S.S. 38 "DELLO STELVIO"

LAVORI PER LA REALIZZAZIONE DI UN NUOVO SVINCOLO A LIVELLI SFALSATI
"SASSELLA" E RIQUALIFICAZIONE DELLA S.S.38 DALLA PK 34+150 ALLA PK 35+200
NEI COMUNI DI SONDRIO E CASTIONE ANDEVENNO

**RELAZIONE DI RISPOSTA ALLE RICHIESTE DI INTEGRAZIONE
DELLA CT VIA CON NOTA PROT. N. 13603 DEL 4/12/2023**

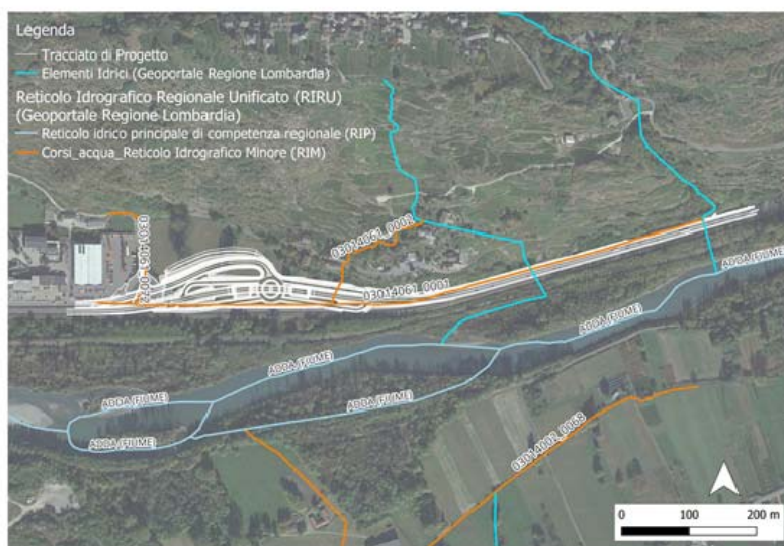
In merito alle interferenze previste con il reticolo superficiale e alla realizzazione di opere secondarie per la loro risoluzione così come descritte nello SPA, si chiede di fornire una descrizione esaustiva dei corpi idrici coinvolti da tali interferenze, chiarendo se si tratta di corsi d'acqua effettivamente attivi; e di fornire approfondimenti concernenti i rischi dei possibili impatti (in particolare nella fase di cantiere), che le opere progettate potrebbero avere sul fiume Adda, anche indirettamente, dagli elementi idrici minori che si immettono nel vicino fiume;

La consultazione del Reticolo Idrografico Regionale Unificato, fornito dalla Regione Lombardia, ha messo in evidenza la presenza nell'area d'intervento di alcuni corsi d'acqua appartenenti al reticolo idrografico minore, impluvi in destra idrografica dell'Adda e canali irrigui e torrenti in sinistra idrografica, identificati con i seguenti codici: 03014061_0001, 03014061_002, 03014061_0072 e 0301002_0068. Essi in parte confluiscono nel fiume Adda, elemento principale dell'idrografia del settore in esame. Tuttavia, trattandosi di corsi d'acqua appartenenti al reticolo idrografico minore risultano attivi, ovvero occupati dal flusso delle acque, specialmente durante eventi meteorici intensi. Al fine di valutare l'effettiva attività di tali corsi d'acqua appartenenti al reticolo idrografico minore, nelle fasi successive della progettazione, si prevede di svolgere delle indagini e quindi indagare le effettive caratteristiche quantitative (livelli idrometrici ed eventuali portate transistanti). Si rimanda al sottoparagrafo 5.2.4.6 dello SPA.
